国土交通省 近畿地方整備局  
和歌山工事事務所 調査第一課  
紀の川流域委員会 殿

ダムと治水を考える研究者グループ  
上野鉄男（京都大学・防災研究所）  
高津正秀（大阪府立大学・材料工学）  
高田直俊（大阪市立大学・土木工学）  
中登史紀（中技術士事務所・土木技師）

## 要請書

# 紀伊丹生川ダム計画の問題と紀の川の治水対策

Fig. 1 2日雨量に対するピーク流量の変化を示す模式図(雨量の地域分布を考慮しない単純モデル)

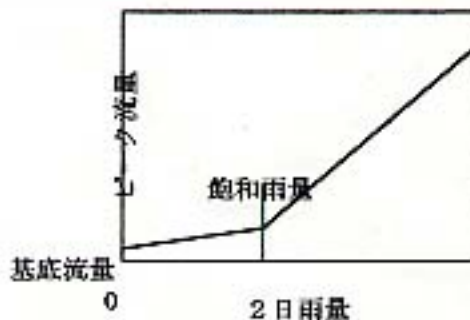
で与えられる。このことは、一つの降雨パターンを引伸ばし率を変化させて種々の2日雨量にしたとき、2日雨量と基準地点におけるピーク流量の関係が、地域分布を考慮しない単純モデルでは、概ね Fig. 1 の模式図のように、飽和雨量を境に傾きの異なる2本の直線になることを意味する（飽和雨量を越えると急に傾きが大きくなる）。

Fig. 2 船戸上流域2日雨量と船戸でのピーク流量(計算値)の関係

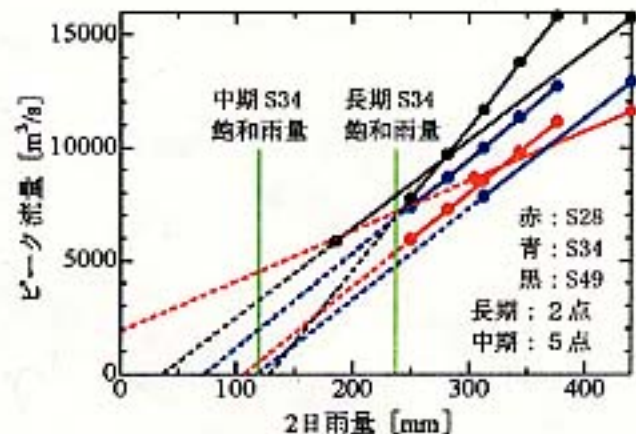
実際の種々の降雨モデル（ここでは S28、S34、S49）に対して、国土交通省の資料に基づき2日雨量とピーク流量の関係をグラフ化すると Fig. 2 のようになる。ここで長期は工事実施計画、中期は流域委員会で検討中の河川整備計画のデータである。図中の破線は2点ないし5点のデータを結ぶ直線をそのままの傾きで延長したものである。図中の緑線は流域委員会第2回勉強会資料に示された S34 降雨の長期、中期それぞれの飽和雨量である。これらの降雨では、基準点ピーク流量に支配的な大滝ダム上流域（本流上流域）の雨量が船戸上流域平均の2～3倍なので、船戸上流域平均の2日雨量が飽和雨量の1/2～1/3で本流上流域では飽和雨量に達し、このあたりで傾きが変わるものと考えられる。その後、各流域（区画）が順次飽和雨量に達するのにもない傾きはわずかずつではあるが段階的に大きくなり、2点ないし5点を結ぶ実線につながるものと考えられる。ここで、不可解なのは、

1. 長期と中期で飽和雨量が大きく異なるが、これらの数値に論理的根拠はあるのか？
2. 上述のように考えると、長期、中期それぞれ3つの降雨に対して同じ飽和雨量で計算されているとは到底思えない。もし異なるなら、それぞれいかなる値か？、それらの値の論理的根拠は？。また、同じ（共通）なら、それぞれ図の左半分（破線の部分）の形をどのように考えればいいのか？
3. 長期 S28 のような場合は、飽和雨量、基底流量はそれぞれどのような値になっているのか？

上記疑問にお答えいただくとともに、S34 だけでなく、流量計算されたすべての降雨に対して長期、中期両方の数値データをお示しいただきたい。

図 1.1 紀の川流域の等高線図(「ダム事業」の図 I-1 を再掲)

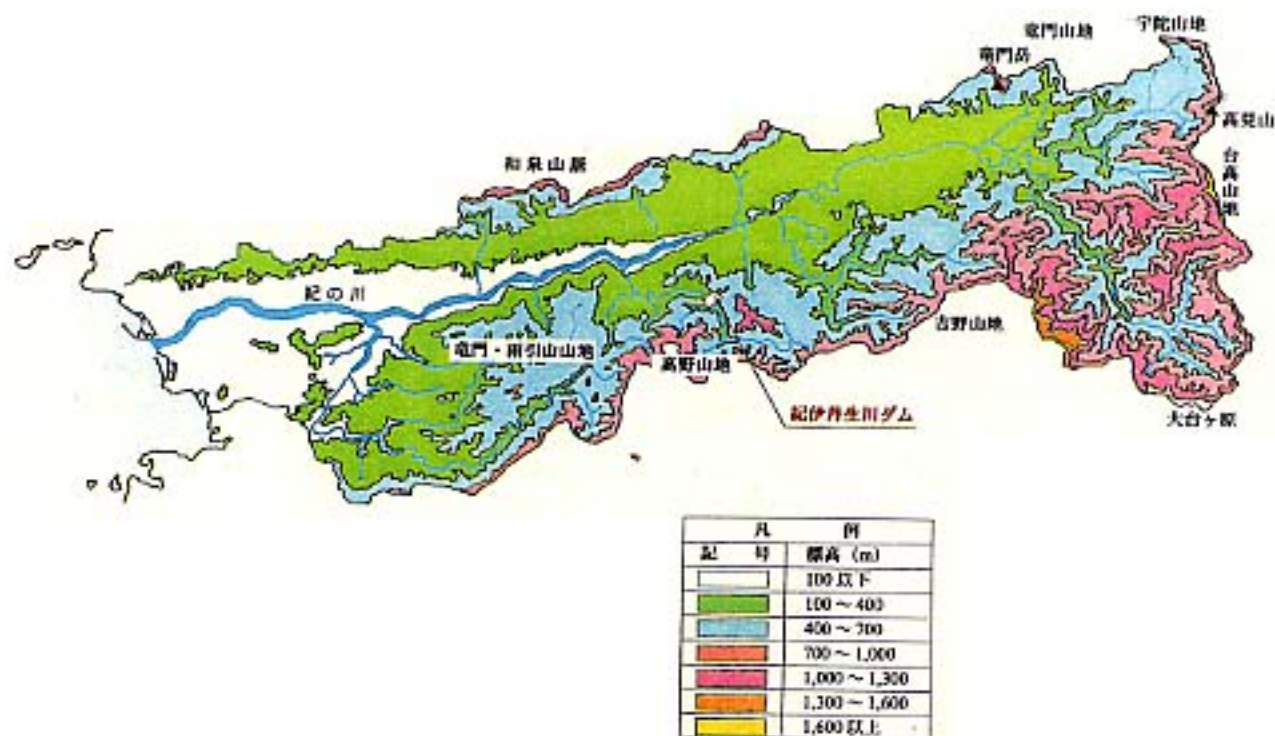
紀の川は流域面積 1,750km<sup>2</sup>、幹川流路延長 136km の一級河川である。流域の地形の概要を図 1.1 (「ダム事業」の図 I-1 を再掲) に示す。紀の川の流域は図に見られるように細長い形状をしている。流域面積を幹川流路延長で除した流域幅は 12.9km となり、流域幅と幹川流路延長との比は 0.095 となる。我が国の 10 大河川の流域面積、幹川流路延長、流域幅および流域幅と幹川流路延長との比を表 1.1 に示す。長いことで有名な信濃川や天塩川と同程度に、紀の川流域が細長い形状をしていることがわかる。つまり下流部の治水計画基準点への洪水ピークの到達時間が長いのが特徴である。

以上の地形的特徴から、基準地点船戸における紀伊丹生川ダムの洪水調節効果は、後述する洪水調節方式(自然調節方式)とも関連して、極めて小さいものとなると考えられる。すなわち、治水上紀伊丹生川ダムの立地条件は非常に悪く、このような場所に洪水調節を目的にダムを建設することには問題があると言える。

図 2.2 紀の川のカバー率と計算ピーク流量の関係

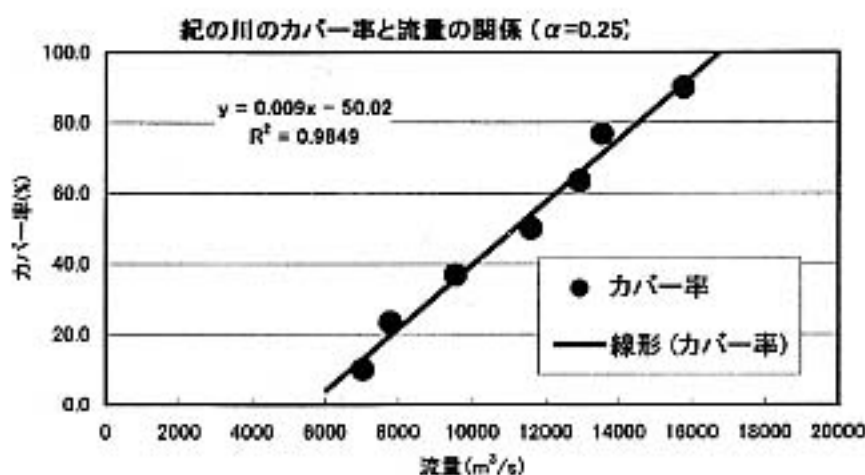
カバー率と計算ピーク流量の関係を図 2.2 に示す。「建設省河川砂防技術基準(案)」では、1級河川の場合にはカバー率が「60～80%程度となった例が多い」としており、これが妥当な値であると考えられる。ここで、カバー率が50%の流量が計画規模 1/150 に対応する統計理論から導かれる基本高水流量であり、この場合の流量値は約 11,100 m<sup>3</sup>/sec である。また、「建設省河川砂防技術基準(案)」で例が多いとされている 60～80%程度の平均の 70%のカバー率に対する流量は、例え引き伸ばし率が2より大きい昭和 47 年 9 月洪水の降雨データを含めても、約 13,300 m<sup>3</sup>/sec (計画より約 2,700m<sup>3</sup>/sec 小さい)であり、カバー率が 80%の場合の基本高水流量は約 14,500m<sup>3</sup>/sec (計画より約 1,500m<sup>3</sup>/sec 小さい)である。実際に採用された紀の川の基本高水流量は 16,000m<sup>3</sup>/sec であり、この場合のカバー率は 90%であるので、採用された基本高水は過大であると言える。

図 3.1 紀伊丹生川ダム地点の洪水調節イメージ図（「ダム事業」の図 II-2 を再掲）

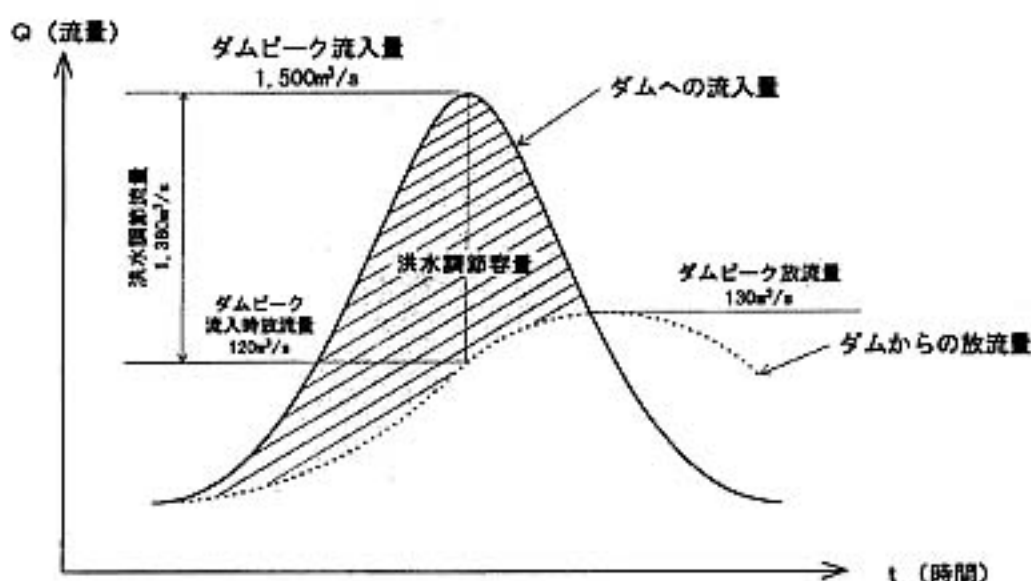
「ダム事業」によると、治水に関しては図 3.1（「ダム事業」の図 II-2 を再掲）のような紀伊丹生川ダム地点の洪水調節イメージ図が示されている。すなわち、ダム地点では計画洪水のピーク時に 1,500 $m^3/sec$  の流入量に対して 1,380 $m^3/sec$  を調節して 120 $m^3/sec$ （ダムピーク放流量は 130 $m^3/sec$ ）を放流する計画である。しかし、先述のように基準地点船戸の基本高水に対しては、500 $m^3/sec$  の洪水調節効果しかないことに注意する必要がある。このように、基準地点における洪水調節効果がダム地点の洪水調節量の約 36%にしかならないことが問題である。これは、先に述べたようにダム建設地点の立地条件が悪いことと、自然調節方式を採用したためである。
